柏崎刈羽原子力発電所 6 号炉及び 7 号炉

敷地内の断層に関するコメント回答

平成 27 年 5 月 22 日

東京電力株式会社

F₃-①-1及びF₃-①-2（F₃断層の複合面構造）の観察結果

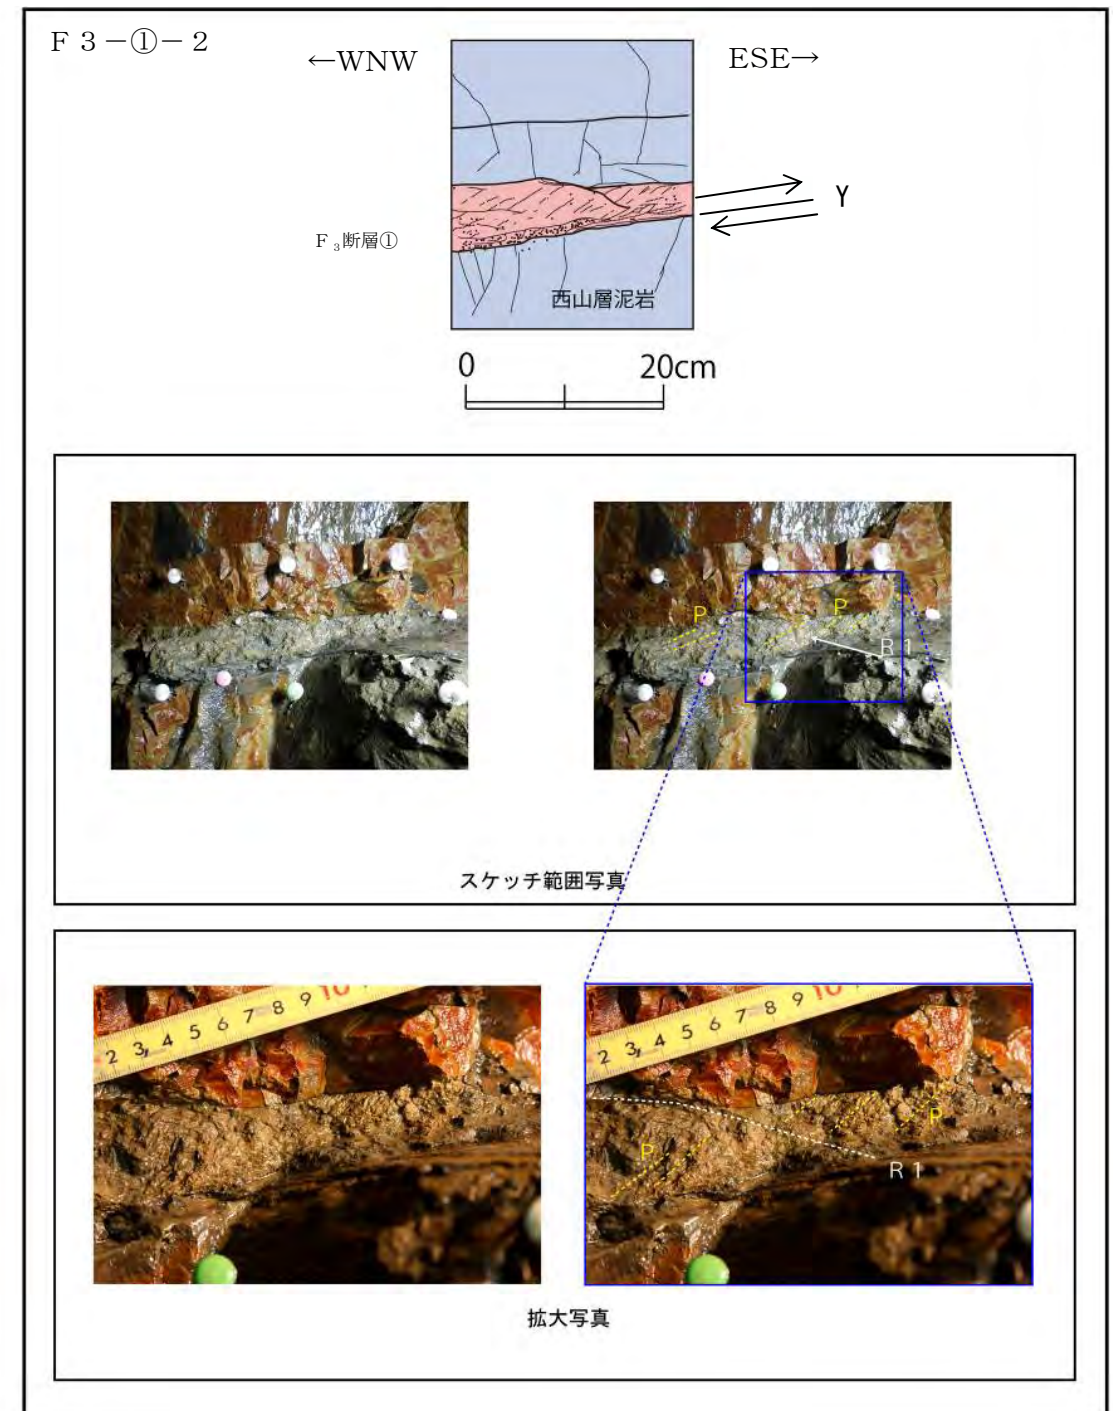
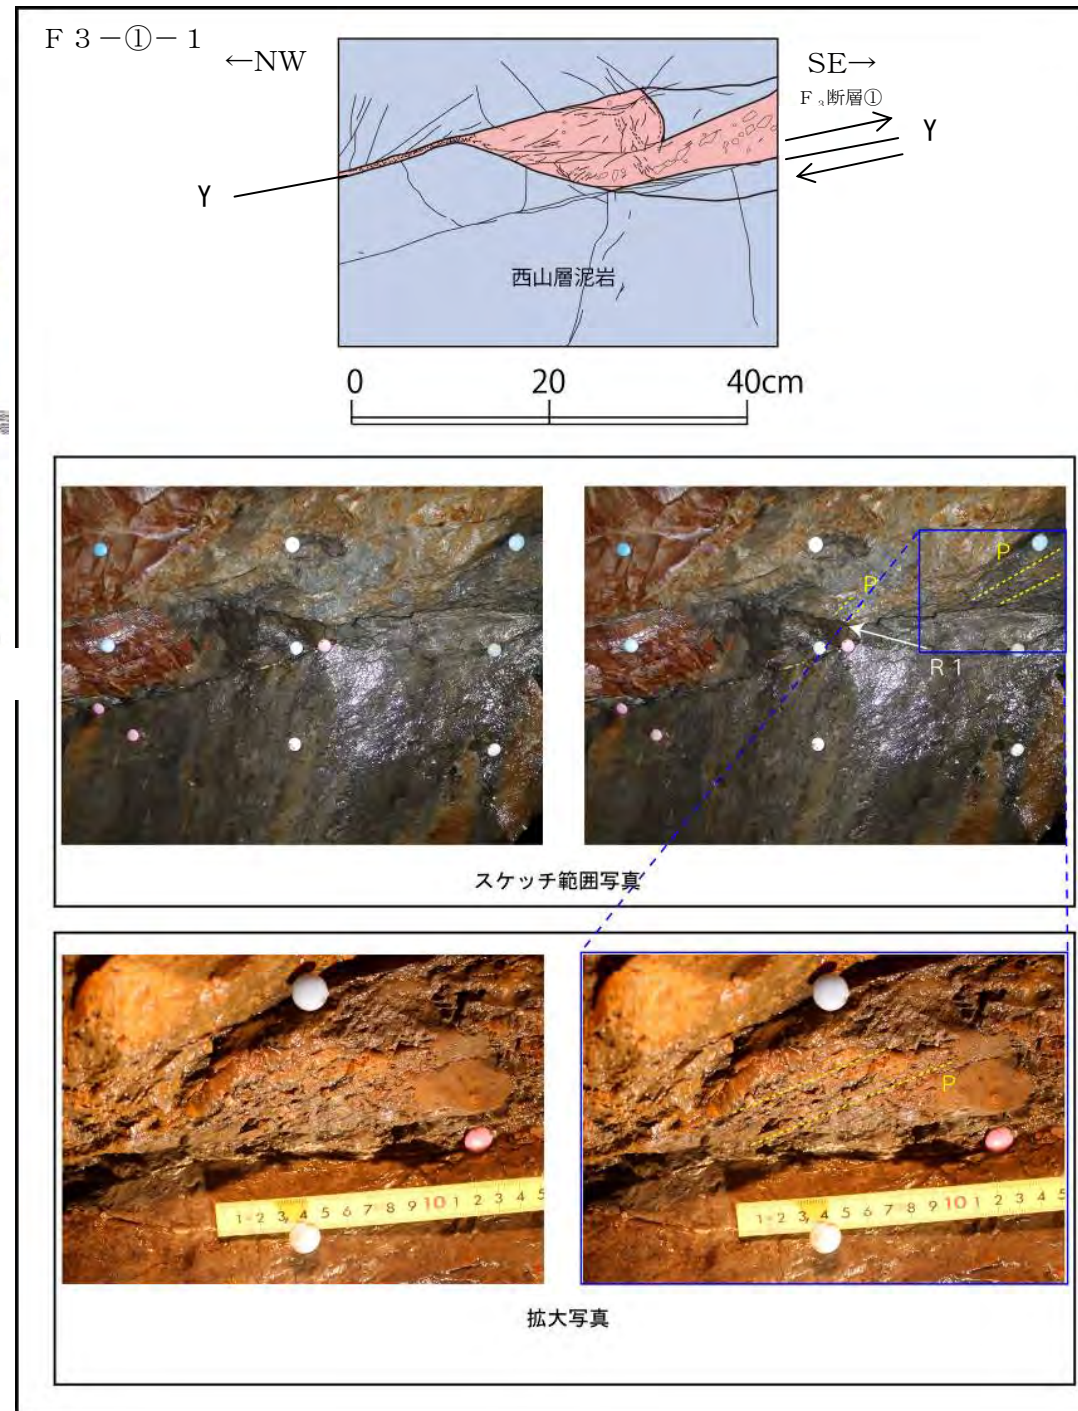
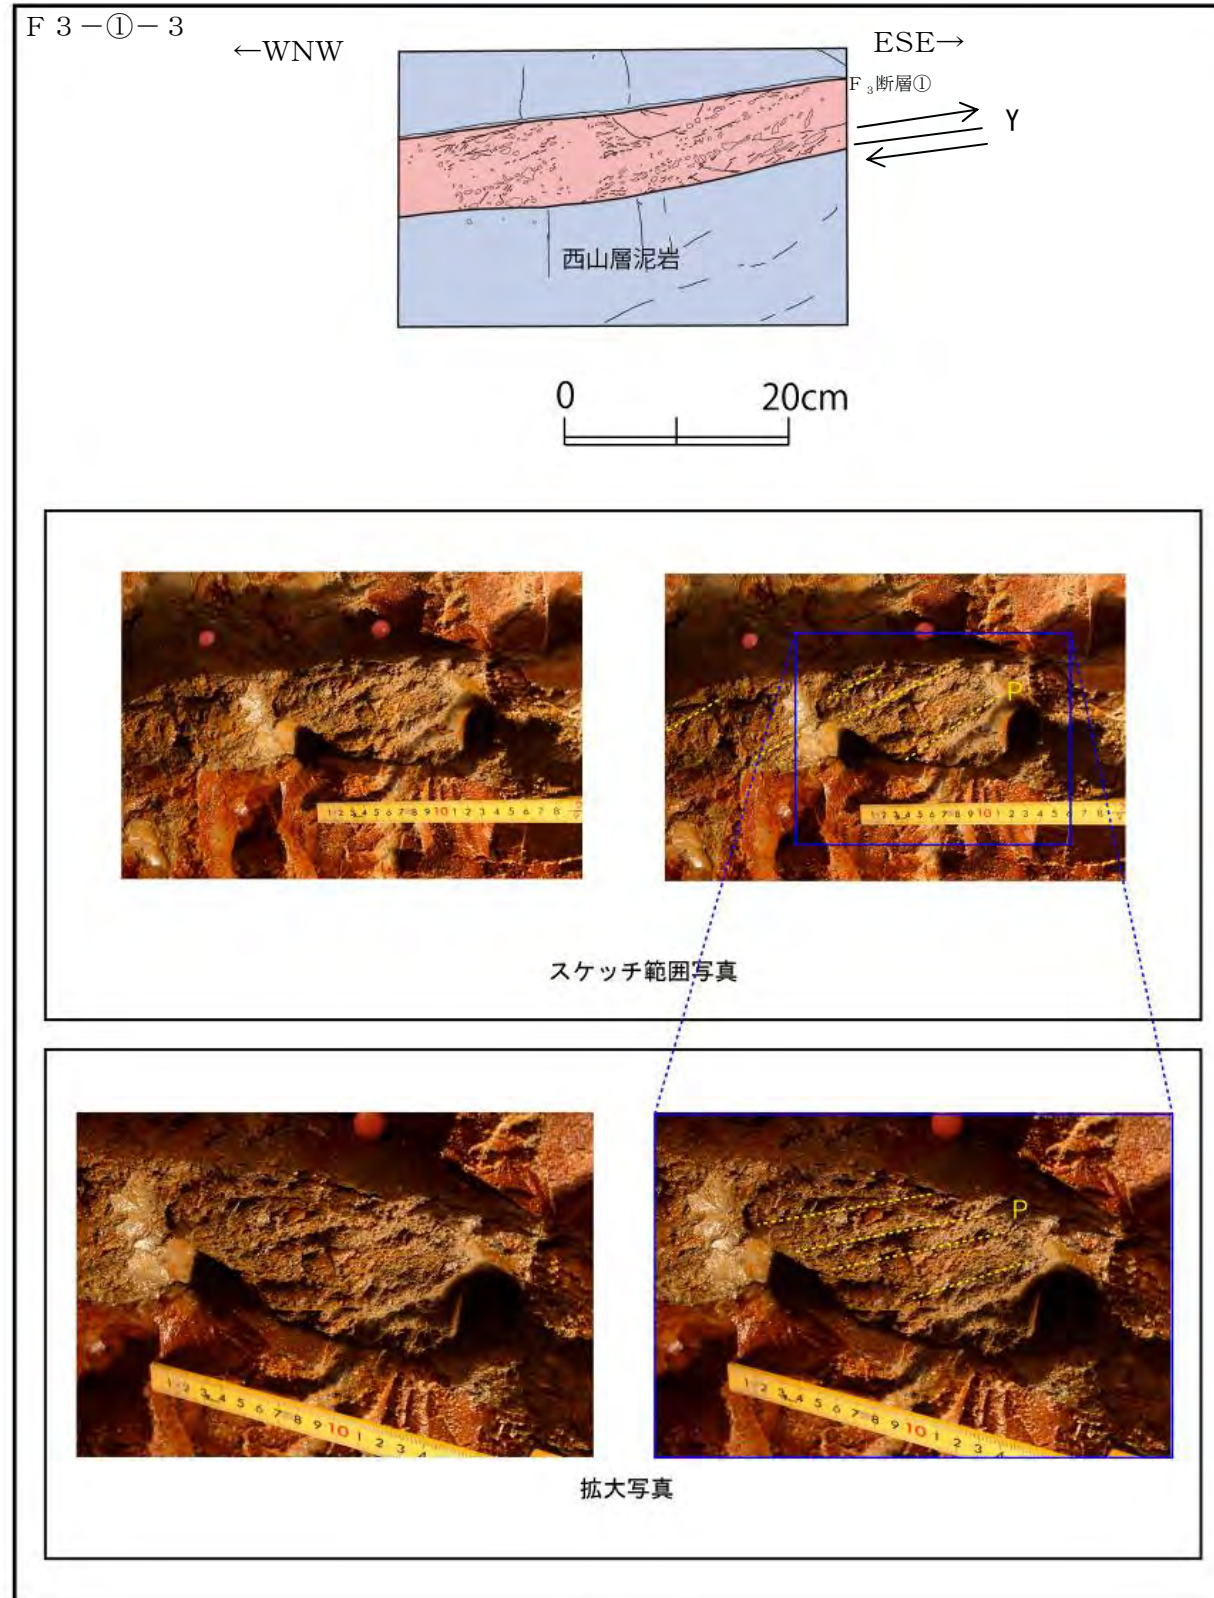
場所	コメント		コメントを踏まえた調査目的	試料番号	追加検討項目
F3立坑	1	F ₃ 断層の成因を、断層の構造を踏まえて説明すること。	F ₃ 断層の運動像の確認	F3-①-1 F3-①-2 F3-①-3	・詳細観察
				F3-②-1	・詳細観察 ・条線観察 ・CT画像分析 ・研磨片、薄片観察

○横坑南壁面のF₃-①-1～3の3箇所、複合面構造を確認した。

○F₃-①-1及びF₃-①-2では、F₃断層粘土部の細片がNW～WNW下がり配列し、この構造を切るSE～ESE下がりせん断面が分布する。NW～WNW下がり配列はP面、SE～ESE下がりせん断面はR1面と判断され、上盤側がSE～ESE方向へ向かう逆断層変位が推定される。

○F 3-①-3では、F₃断層粘土部の細片がF 3-①-1、F 3-①-2と同様に WNW 下がりの平行な配列がP面と判断され、断層との配置から、上盤側がESE方向へ向かう逆断層変位が推定される。

境界1 ブロックサンプル切断面

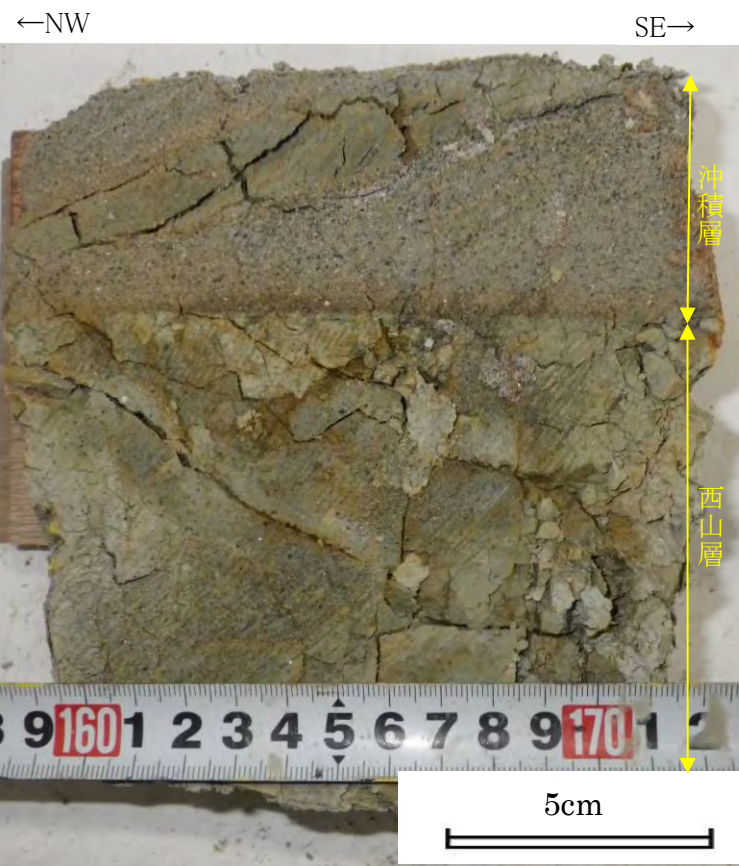
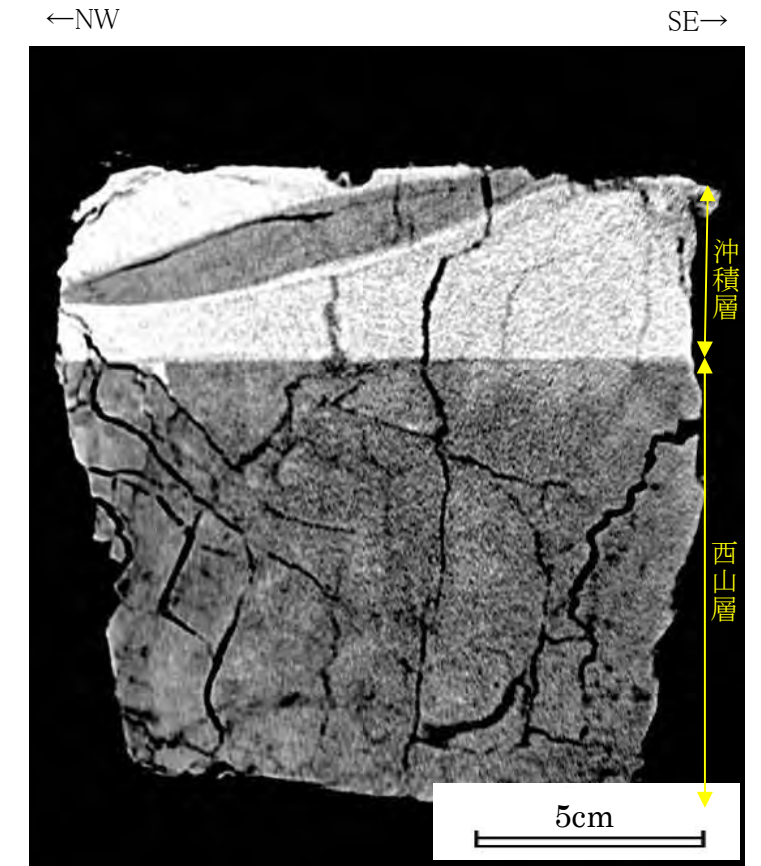
場所	コメント		コメントを踏まえた調査目的	試料番号	追加検討項目
F3立坑	2	F3立坑において、沖積層と古安田層がシャープに接する部分の性状を確認すること。	沖積層基底付近の内部構造の確認	境界1	・詳細観察 ・CT画像分析

境界1（沖積層基底付近）の内部構造の分析結果
 ○横坑部鏡面では，沖積層基底付近は含シルト質砂層からなり，レンズ状のシルト薄層を挟む。
 ○横坑部鏡面の詳細観察，ブロックサンプルCT画像分析，ブロックサンプル観察の結果，沖積層基底面に条線及び鏡肌はみられず，断層を示唆する変形構造，せん断構造は認められない。

沖積層基底付近の内部構造の評価
 ○沖積層基底にF₃断層は連続していない。

古安田層と西山層境界の走向・傾斜と境界2の条線方向
(シュミットネット 下半球投影)

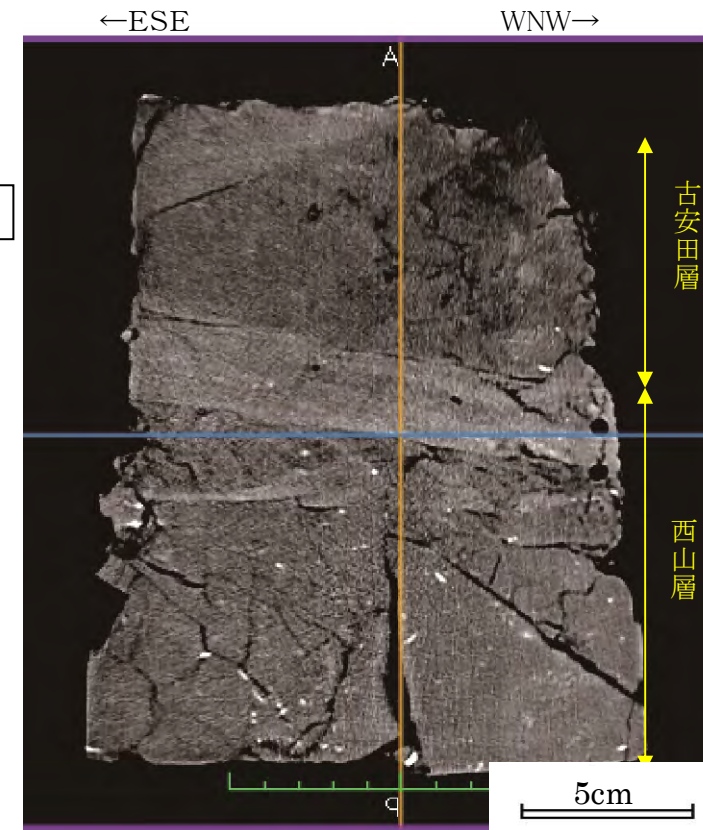
場所	コメント		コメントを踏まえた調査目的	試料番号	追加検討項目
F3立坑	3	西山層と古安田層境界について、条線などを分析して、当該立坑で認められるF ₃ 断層と比較すること。	古安田層／西山層境界の性状確認	境界2	・詳細観察 ・CT画像分析

- 横坑壁面では，古安田層と西山層の境界には粘土を伴わないものの，鏡肌を有する平滑な面が分布する。
- ブロック試料のCT画像では，古安田層，西山層の境界面と西山層中の平行な面の間は密度がやや高い薄層として確認される。この薄層の上下面はともに平滑である。
- 古安田層と西山層の境界面には，条線が分布する。
- 条線はNNW-SSE方向を示す。この方向は西山層上限面の最大傾斜方向にほぼ一致する。
